ons kenmerk
U191998

datum
15-August-2019

Externe veiligheidsadvies Nieuwbouw School te Beilen

Inrichting en ontwikkeling

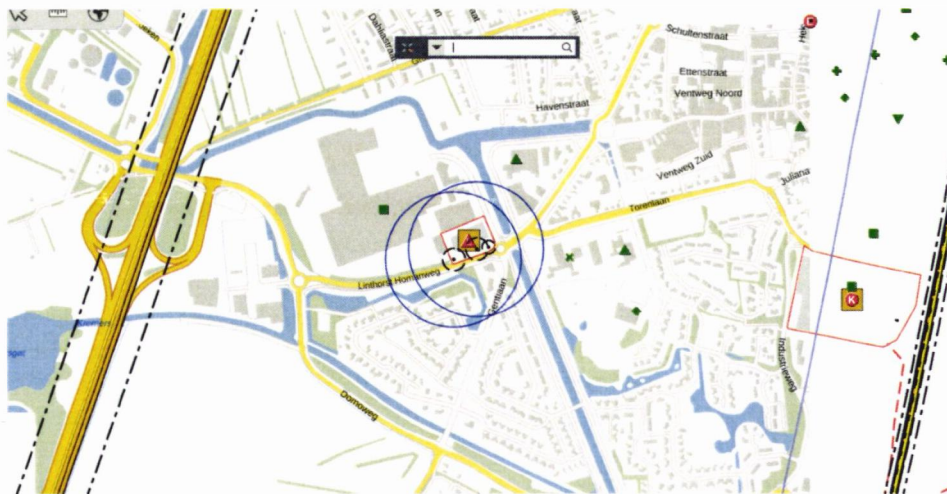
Het gebied heeft 2 normale toeritten vanaf **Linthorst Homanweg en De Omloop**. Hiermee voldoet het gebied aan de uitgangspunten van bereikbaarheid. Wel is het aan te raden om het voor- en het achterplein dusdanig in te richten dat hulpdiensten (bijv. ambulances) toegang hebben tot deze pleinen.

Om de bestrijding van brand en evt. opvang van slachtoffers te optimaliseren adviseren wij om het voor- en achterplein toegankelijk te maken voor hulpdiensten (bijvoorbeeld voor ambulances)
